OFICIO RESPOSTA AO: PARECER 013/2023 - CEIV COMISSÃO PERMANENTE DE ANÁLISE DE ESTUDO DE IMPACTO DE VIZINHANÇA (CEIV)

FIGURA 1 – ILUSTRAÇÃO DA PLANTA DE IMPLANTAÇÃO DO PROJETO NO ANO DE 2016 CONTEMPLANDO O TERRENO ADJACENTE. A FIGURA TEM CARATER ILUSTRATIVO, ESTÁ APRESENTADO NO ANEXO X, O ARQUIVO EM FORMATO PDF EM ESCALA ADEQUADO. ESTÁ GRAFADO EM VERMELHO A ÁREA DO TERRENO ADJACENTE.

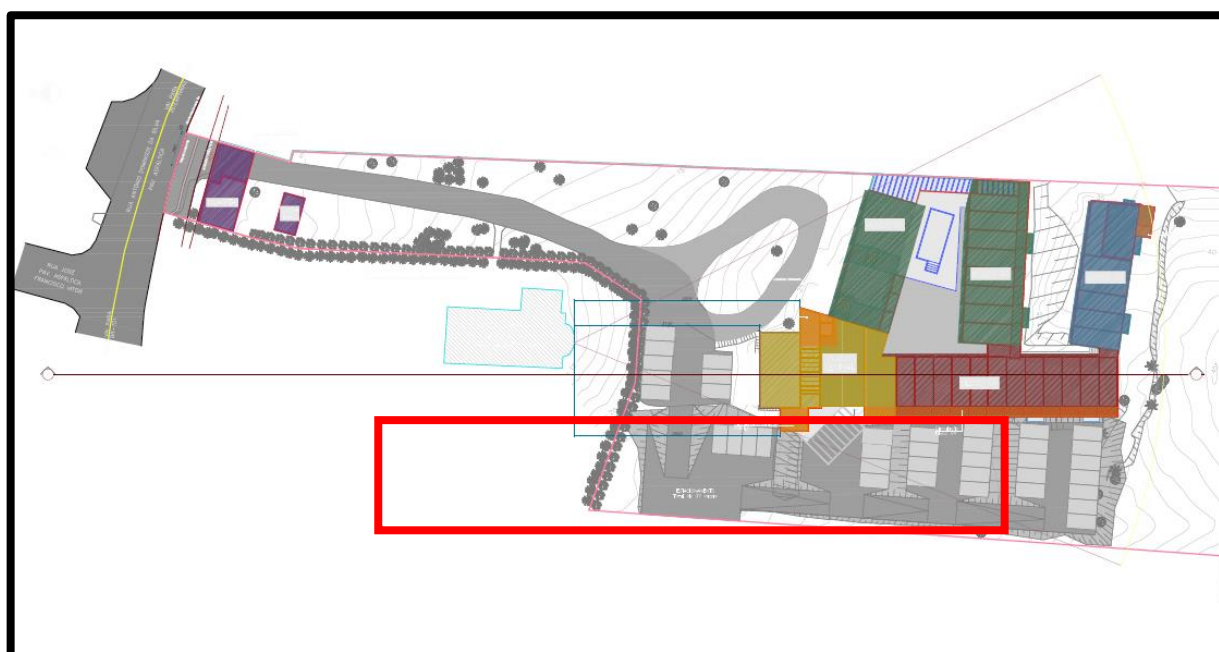
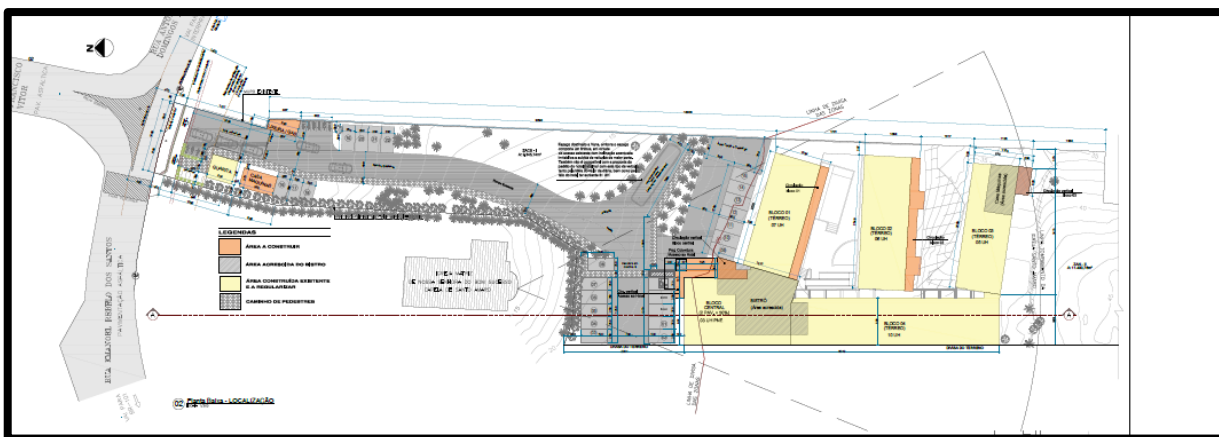
15. Readequar o projeto de terraplenagem apresentado, pois extrapola o limite do imóvel.

R: O projeto de terraplanagem desenvolvido inicialmente, contemplava o terreno adjacente, pois seria utilizado para vagas de garagem e para melhorais na drenagem pluvial do terreno com. Entretanto, devido a imbróglia na prefeitura sobre o cadastro do terreno adjacente, este não será mais utilizado. Desta forma não haverá movimentação de terra no terreno do empreendimento em tela, pois a intervenção com movimentação de terra ocorreria no terreno adjacente. Consta no anexo 08 a planta de implantação referente ao ano de 2016 (ver figura 02) e no anexo 09 a planta de implantação atual (ver figura 03) .
